改善箇所説明図

基準不適合箇所：
セントラルセンサー

図：左ハンドル車

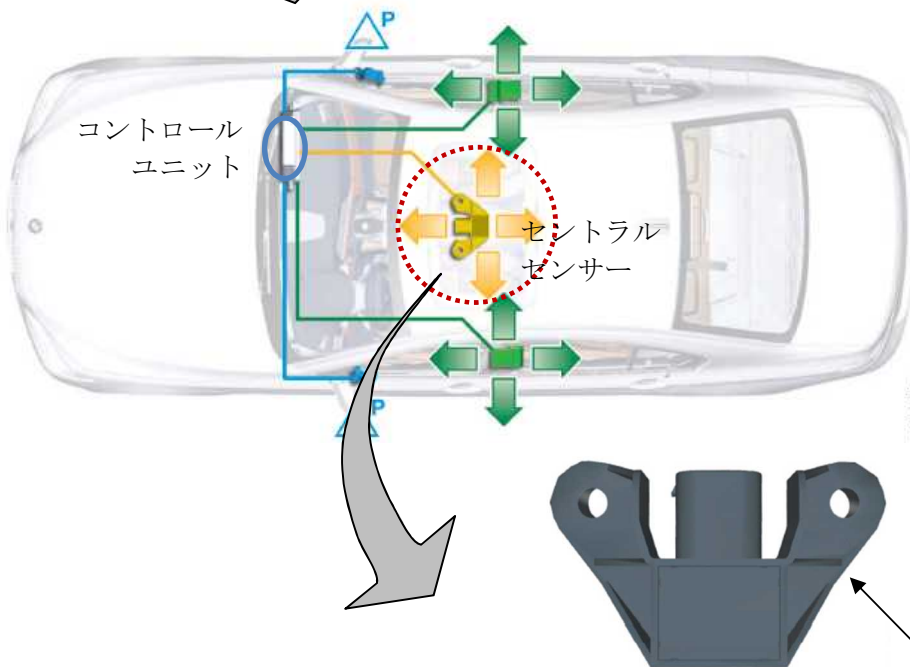
衝突を検知する加速度センサーにおいて、センサー内部の制御プログラムが不適切なため、衝突時に正しい加速度を算出することができず、エアバッグコントロールユニットからエアバッグの展開信号が発信されない。そのため、サイドエアバッグ以外のエアバッグとシートベルトプリテンショナーが作動せず、乗員が過度の傷害を負う可能性がある。

全車両、正しいプログラムが入った加速度センサーと交換する。
なお、部品の準備に時間を要することから、当面の措置として、使用者に対し、ダイレクトメールにより使用停止を要請する。
